5-2-1 課題與對策

5-3 修訂過程及實際演練

- 3、共邀請 8 位具豐富執行經驗之建築師，分工模式為與本專案委員搭配以 2 位建築師為一組，針對一個基地個別進行設計。
- 4、實際演練回饋意見（建議修訂方向-104.04.07 第一版）

表 36 實際演練回饋意見表

剖面圖(4) Scale 1/300

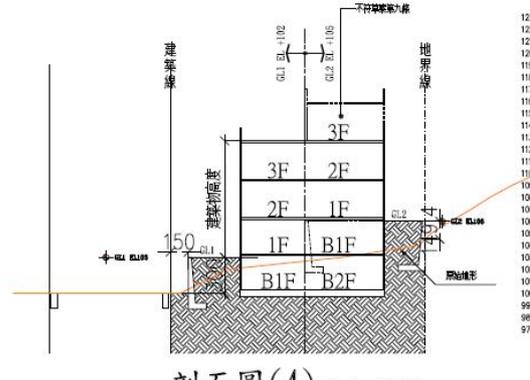
建議修訂方向 (104.04.07 第一版)		實際演練回饋意見
五	臨地界線之第一處基地地面高度不得大於三公尺，起算點以該側鄰地地盤面最低點認定。	基地本身地形高程，已高於鄰地 3 公尺時，是否需先降高程
		需圖例；若大於 3M 可否以多進擋土牆處理
		本條修法不合理，本案基地狹窄，且鄰地側有擋土牆，將影響本基地地盤認定
		鄰地高程高於本案基地
六	基地地面得視基地條件，以基地四周最高點向下認定或以臨接道路面最低點向上認定。	以基地四周最高點向下認定之缺點：BF 埋在土裡，無法採光以臨接道路面最低點向上認定之缺點：1F 可能局部 BF、局部 1F
		符合以臨接道路最低點向上認定
七	各棟建築物面對道路單獨進出，得個別以該棟臨接道路面最低點認定基地地面，連棟式建築物相鄰兩處基地地面高低差不得大於一·五公尺。	不合理，如果大於 1.5M，應以 3M 為原則
		建築基地整地後為數個基地地面時，以每相差三公尺之水平面為各該部分之基地地面，但地面以上設數幢或為連棟式建築時，各建築物得分別設置基地地面，且其分別設置之基地地面相差得不受三公尺之限制
		本案無此情形，但贊成有此彈性
【建築物高度及樓層認定】		
八	建築物各部份高度依所座落基地地面分別起算建築物高度。	無意義
		同一樓層如同時座落於兩個基地地面時，會產生疑義
		贊成
九	單棟建築物座落兩處以上基地地面者，以建築物座落最低一處基地地面認定樓層數。其中任一處基地地面直接臨接道路者，該部分建築物得單獨認定樓層數。	2 個 GL 各別臨路才有通用
		不合理
		如剖面(4)、(5)，單棟建築物前後高差過大層數認定有疑慮，建議併第十條
		建築物是否需區劃
		需圖例
		贊成
